三菱シーケンサ MELSEC-Q シリーズ  
B/NET インタフェースユニット(B-QIF)

## MELSEC-Q シリーズ B/NET インタフェースユニット(B-QIF)仕様変更のお知らせ

扱	A	日付	2020年2月	件名	MELSEC-Q シリーズ B/NET インタフェースユニット (B-QIF) 変更のお知らせ
整理番号	山-1421	三菱電機(株)福山製作所

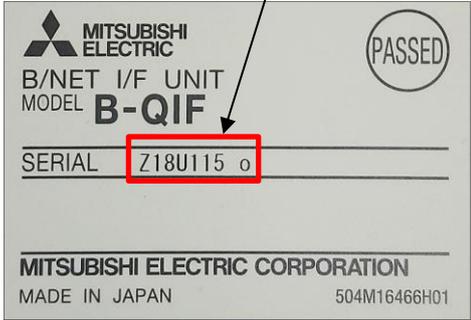
生産工程の変更に伴い、包装箱、本体定格名板、取扱説明書を変更致します。

項目	変更前	変更後
<p>包装箱変更</p>	<p>寸法①=110mm ②=58mm ③=145mm</p> <p>意匠①弊社ロゴ : 正面左上 ②注意文 : 正面中央 ③割れ物表示 : 側面 ④生産国表示(中国語): 側面</p> 	<p>①=135mm ②=50mm ③=150mm</p> <p>①弊社ロゴ : 正面中央 ②注意文 : なし(取説に記載) ③割れ物表示 : 側面、上面 ④生産国表示(中国語): なし (包装ラベルに記載※) ※海外対応品のみ</p> 
	<p>本体定格名板変更</p>	<p>シリアル番号[ 8 桁]</p> 
<p>取扱説明書変更</p>		<p>A6 サイズ冊子 × 1 部</p>
